前回面談時にご指摘頂いたコメントに対する回答

前回の面談等でご指摘頂いた以下の項目のうち、(1)～(4)について本日まで説明させて頂く。
なお、(5) および (6) については回答の準備ができ次第、改めてご説明に伺う。

福島第一廃炉推進カンパニー組織図(新組織案)

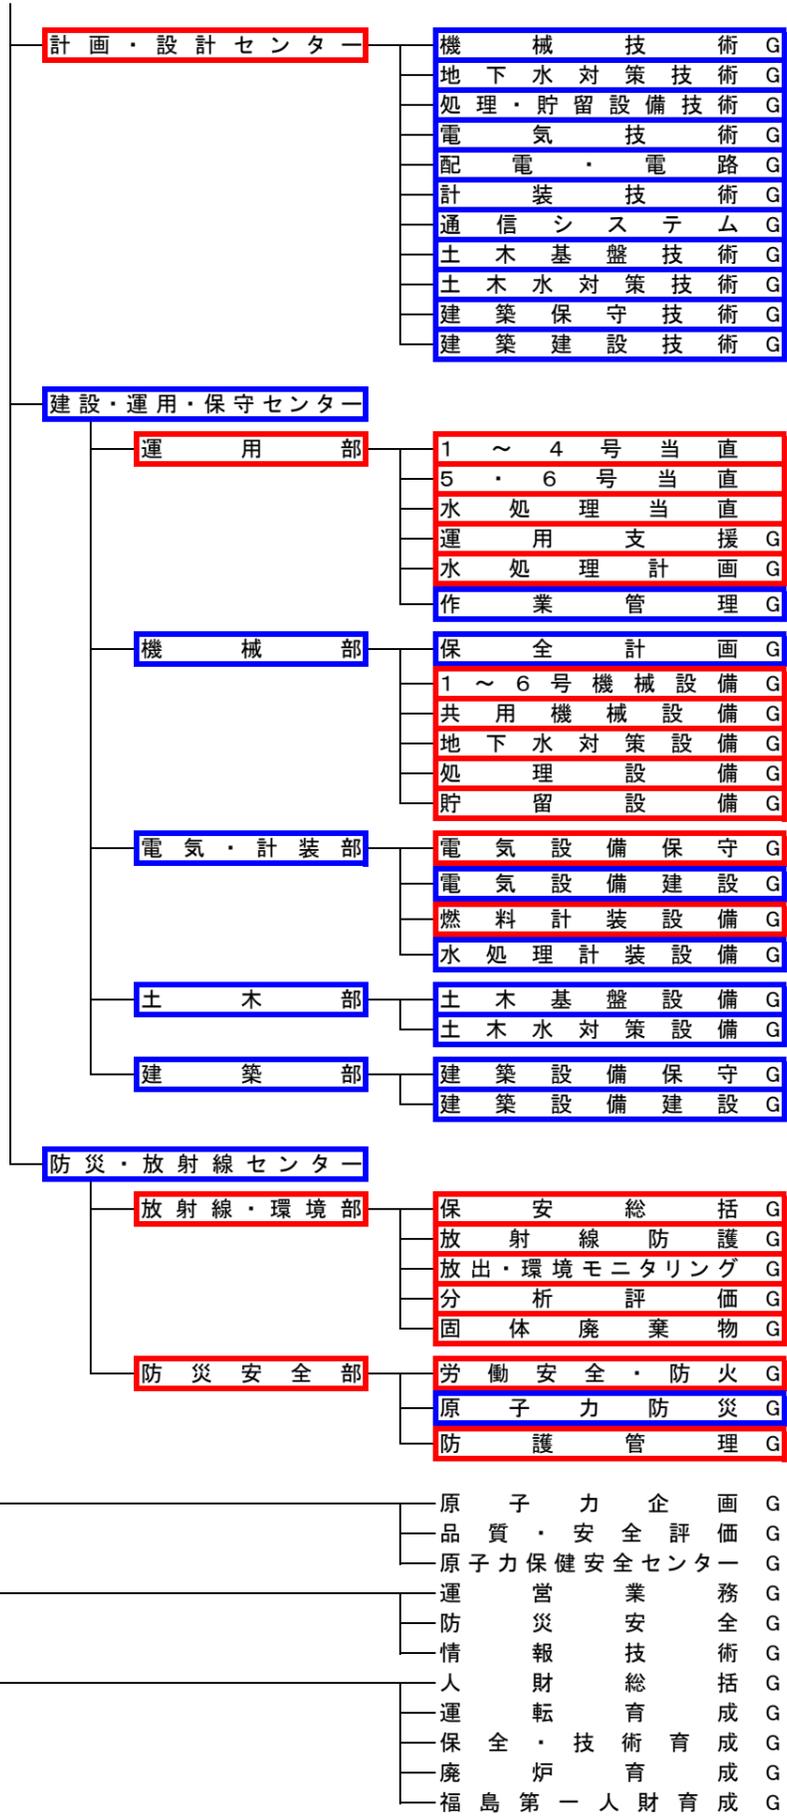
(1) 実施計画対象となる組織について、廃炉 C の全組織を記載している組織図を基に説明すること

改編後の廃炉 C の全組織は添付の通り。このうちの実施計画に記載する組織についての考え方は以下の通り。

- ①実施計画が 1F の保安に関する文書であるため、1F 組織の場合にはグループ単位で記載し、一方、本社組織の場合には室/センター単位で記載
- ②1F 組織のうち、保安活動を行わないグループについては記載を省略
- ③1F 組織のうち、プロジェクト Gr については記載を省略
- ④本社組織のうち、グループ単位での記載が必要と考えられる組織について、グループ単位で明記
